INFORME DE SUBSANACION DE DEFICIENCIAS

SOLICITUD DE CONCESION DE OCUPACIÓN DE BIENES DE DOMINIO PÚBLICO MARÍTIMO-TERRESTRE, CON DESTINO A KIOSCO-BAR EN UN TRAMO DE COSTA DENOMINADO CALA NAU DE CALA MILLOR, DEL TERMINO MUNICIPAL DE SANT LLORENÇ DES CARDASSAR (MALLORCA, ILLES BALEARS).

SUBSANACIÓN DE LAS DEFICIENCIAS DEL “PROYECTO BÁSICO PARA LA SOLICITUD DE CONCESIÓN ADMINISTRATIVA DE UN KIOSCO-BAR EN LA PLAYA DE CALA MILLOR – CALA NAU ENTRE LOS HITOS 30 Y 32ª DEL DPMT”

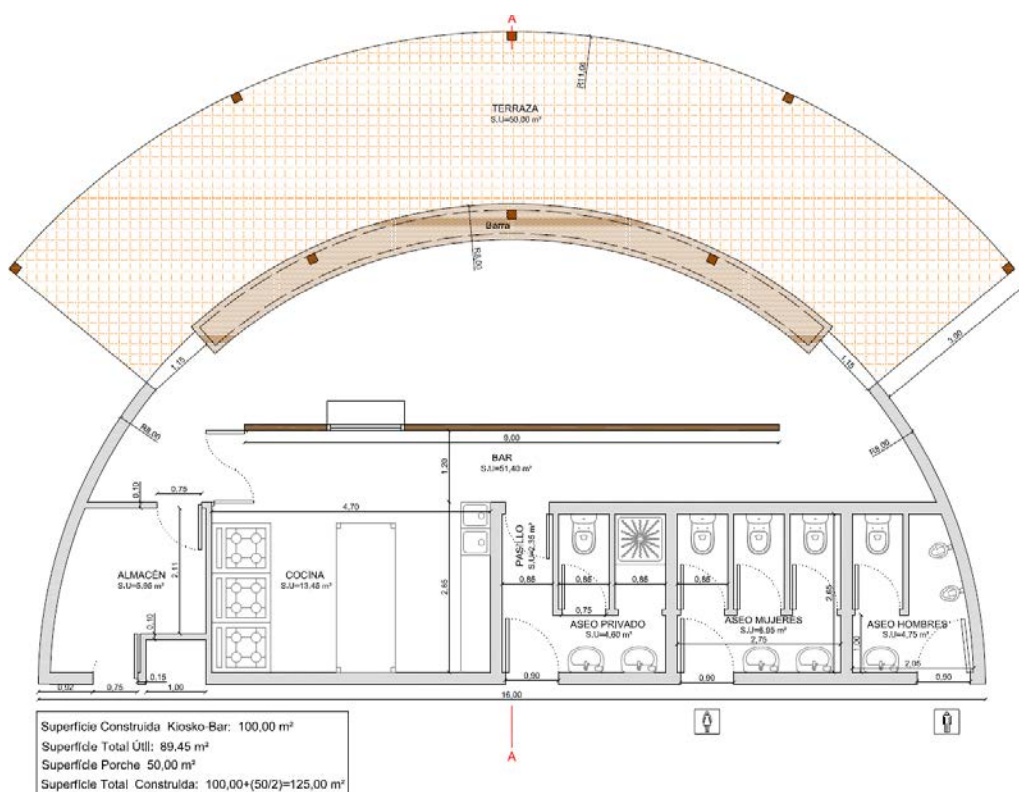
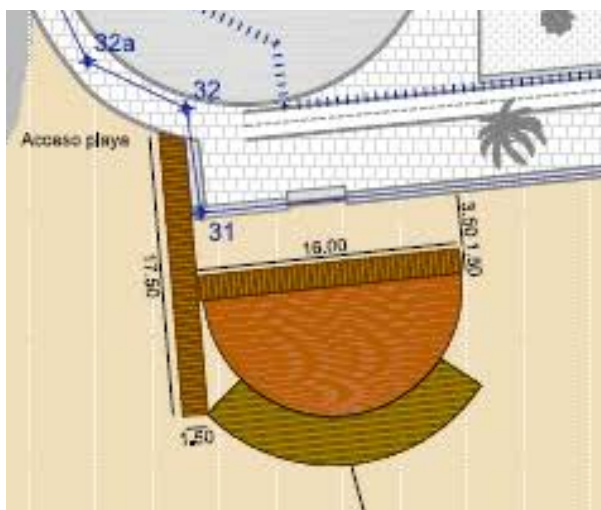
1. NO DESCRIBE LAS INSTALACIONES Y OBRAS ADECUADAMENTE

Las instalaciones y obras descritas en el proyecto (Memoria, Planos y Presupuesto) se corresponden a nivel de proyecto básico, debiendo desarrollarse de forma detallada en el proyecto constructivo, en caso de obtener la concesión administrativa solicitada.

El proyecto básico contempla dimensiones, superficies de ocupación y superficies útiles para cada dependencia. Se adjuntan dos planos que figuran en el proyecto básico

Las obras objeto de solicitud de concesión administrativa constan de un kiosco-bar de geometría semicircular de 16 m de diámetro y 100 m² de superficie cerrada, con una terraza abierta anexa de 50 m² y una pasarela de madera de 1,50 m de ancho, de acceso desde el paseo marítimo

En la parte delantera (parte curva) se sitúa una barra de bar que abarca la práctica totalidad del frente del kiosco-bar, mientras que en la parte trasera y central se sitúan los aseos públicos, un aseo privado para empleados, la cocina, el almacén y un pequeño recinto para la instalación de gas butano. Su altura total será de 3,90 m.

Figura XX: Variaciones del nivel medio global del mar (Quinto informe de Evaluación del IPCC)

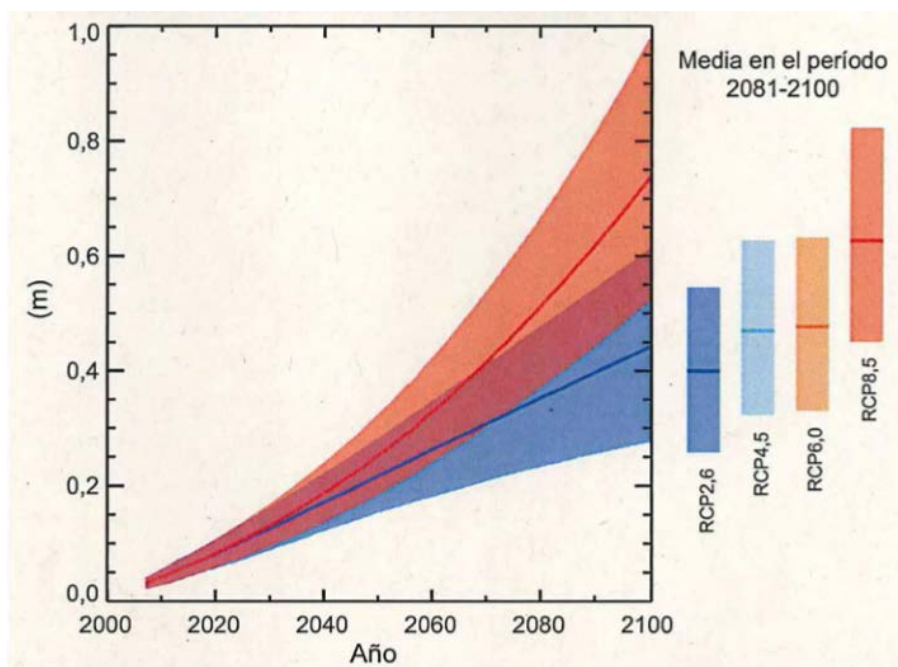
5. NO CONTIENE EVALUACIÓN DE LOS EFECTOS DEL CAMBIO CLIMÁTICO

Según este gráfico, la subida del nivel del mar se estima aproximadamente entre 0,98 y 0,52 m en el año 2100 (para el escenario de emisión RCP 8,5). Y, aproximadamente entre 0,61 y 0,27 m (para el escenario de emisión RCP 2,6). Siendo estas cifras, en el año 2050 de aproximadamente 0,18 y 0,33 m (para el escenario de emisión RCP 8,5). Y, aproximadamente entre 0,15 y 0,28 m (para el escenario de

El tramo de costa que nos ocupa, está enmarcado en uno de los supuestos anteriores, aunque a una cota superior (cota aproximada entre 1,8 - 2 metros s.n.m) a los casos citados anteriormente, siendo el año horizonte estudiado para el proyecto el 2050 y por tanto un aumento máximo de cota de 0,33 metros s.n.m actual, con lo que no afectaría a las instalaciones proyectadas.

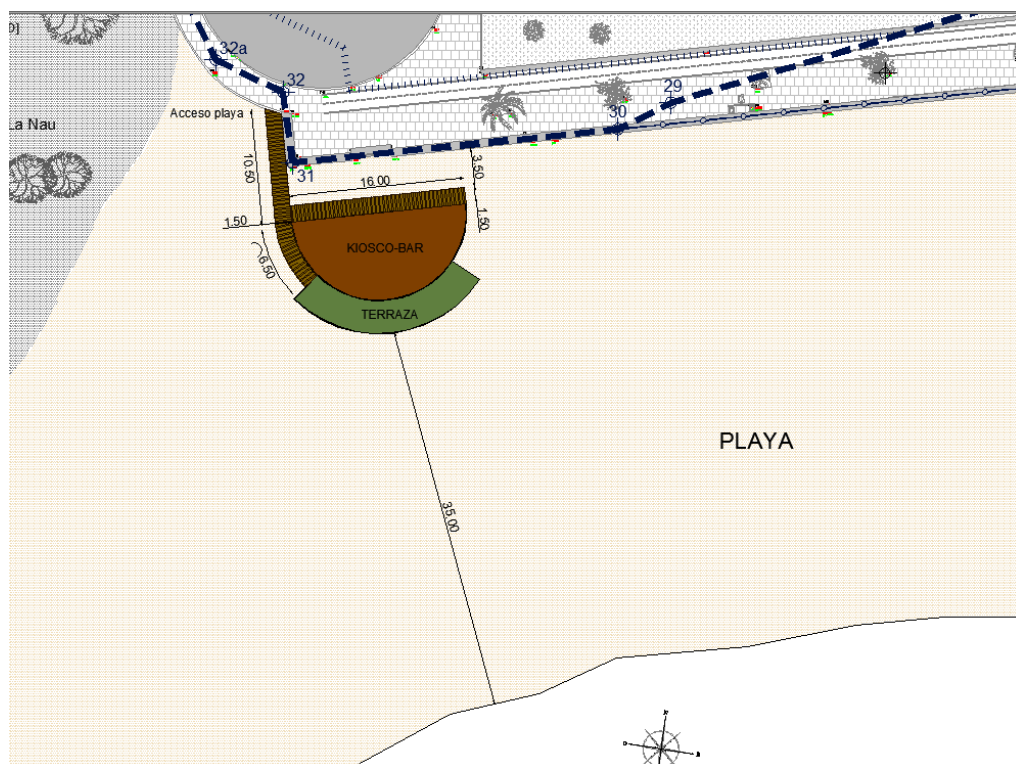
7. NO CONTIENE ESTUDIO DE REPERCUSIONES AMBIENTALES

El ámbito de proyecto queda fuera de la Red Natura 2000 tal y como queda acreditado en la imagen que se adjunta:

Dicho lo cual, según la Ley 5/2005, de 26 de mayo, para la conservación de los espacios de relevancia ambiental (LECO), en el artículo 39, modificado de acuerdo con el epígrafe 3 de la Disposición Final Segunda de la Ley 12/2016, de 17 de agosto, de evaluación ambiental de les Illes Balears, no se estima necesario acompañar un estudio de repercusiones ambientales.
